## 第12回 耳川水系総合土砂管理に関する評価・改善委員会

## 問題・課題評価資料【ダム領域】

令和5年7月20日

問題・課題評価シート【ダム領域】

図9-2 ダム貯水池の堆砂形状 (上椎葉ダム (支川))

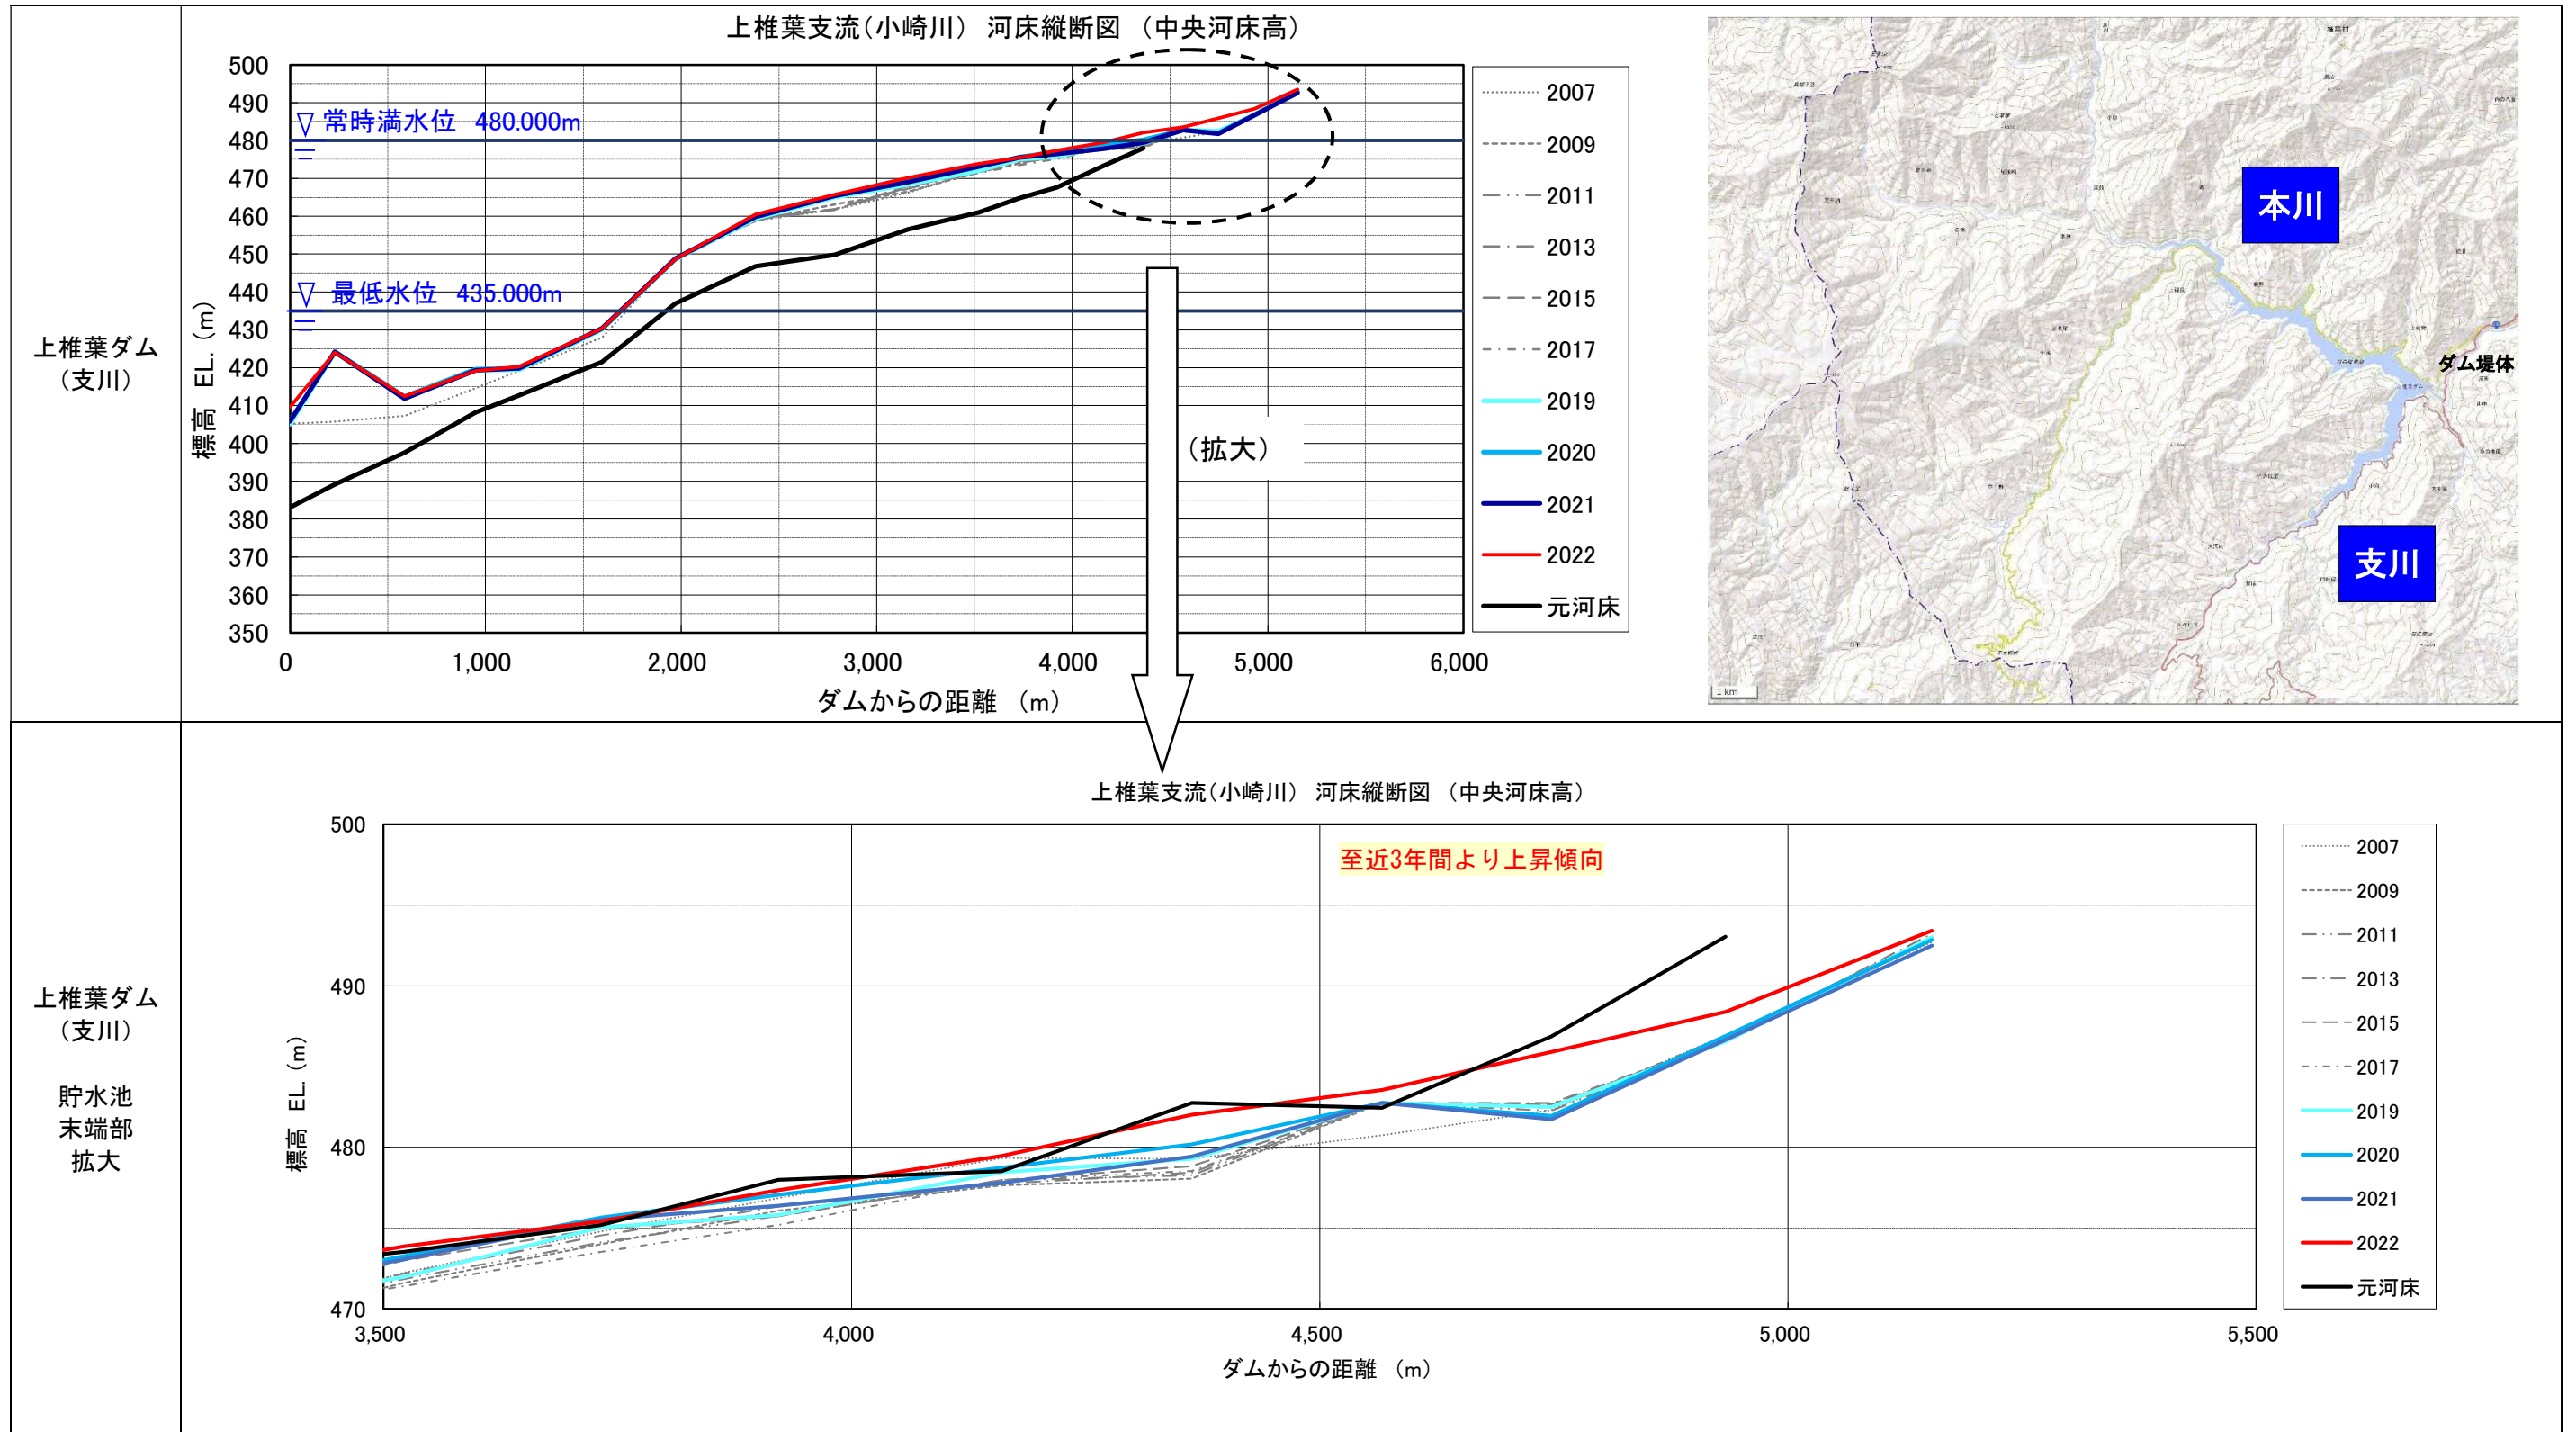
領域	総合土砂管理上の問題・課題	モニタリング項目	説明頁	主従関係	ワーキング時点での事務局案			ワーキンググループの評価					
					評価結果の概要	個別評価		総合評価	事務局案に対する意見等	個別評価※1		評価※2	
						方向性	状態			方向性	状態		
ダム領域	(9)貯水池末端部治水安全度低下	12.ダム堆砂	2		ダム貯水池末端部の河床高は、至近3年間と比較すると、「悪化傾向」と評価される。状態は、背水の影響はみられないことから、「普通状態」と評価される。	C	b	×	今年度は上椎葉ダムに流入する本川、支川とも昨年より堆積しているが、支川は元河床よりも低くなっている。堆積した土砂を元河床より低い箇所に入れることはないか。入れることで釣り場ができたりする。	C	b	×
